**Avis délibéré
de la Mission régionale d'autorité environnementale
Provence-Alpes-Côte d'Azur**

**sur le projet de réaménagement et mise en sécurité du plan
d'eau du port Marina Baie des Anges, à Villeneuve-Loubet (06)**

**N° MRAe
2022APPACA46/3153**

Figure 2: Plan général des travaux (source: étude d'impact)

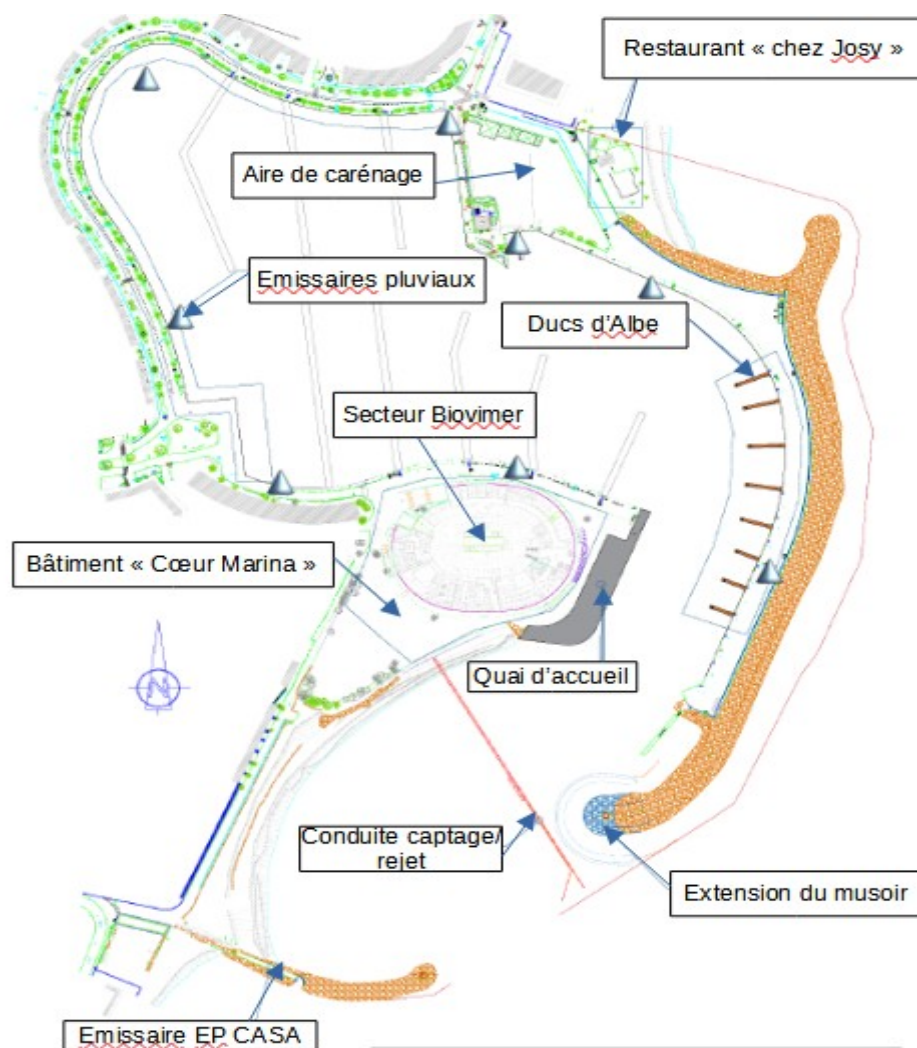
Selon le dossier, le plan de mouillages actuel sera revu pour optimiser les places et prévoit 515 places futures contre 549 places actuellement.

La MRAe constate que les travaux de réhabilitation du secteur « Biovimer⁴ » (démolition du bâti, construction du complexe hôtelier⁵ et du parking) et la réfection du carénage⁶ ne sont pas intégrés dans le périmètre de projet. L'analyse des incidences sur les enjeux concernés (protection et mise en valeur du littoral, qualité des eaux et des fonds marins par la remobilisation de sédiments pollués, submersion marine, impacts du changement climatique), qui doit être conduite en fonction des données disponibles dans le cadre de l'ensemble du projet, apparaît incomplète. En effet, l'article L122-1 CE définit la notion de projet : « *Lorsqu'un projet est constitué de plusieurs travaux, installations, ouvrages ou autres interventions dans le milieu naturel ou le paysage, il doit être*

La MRAe recommande d'élargir le périmètre de l'étude d'impact à l'ensemble des travaux prévus dans le cadre du réaménagement du port de plaisance.
